改善箇所説明図

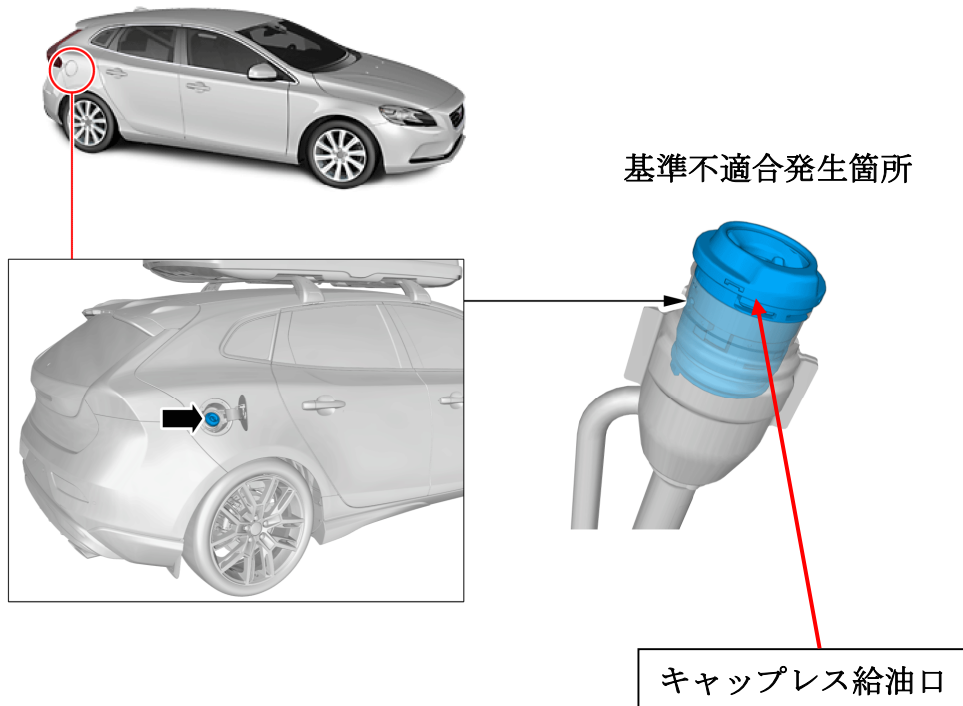
基準不適合発生箇所

燃料装置において、キャップレス給油口のシール材質が不適切なため、洗剤等の水分によりシール性が低下し、雨水等が燃料タンク内に侵入することがある。そのため、そのままの状態で使用を続けると、エンジン出力が低下し、警告灯が点灯、最悪の場合、走行中にエンストし、再始動できなくなるおそれがある。

改善の内容

全車両、キャップレス給油口を対策品に交換する。

識別

右側ドアヒンジ部へ黄色ペイントを塗布する。
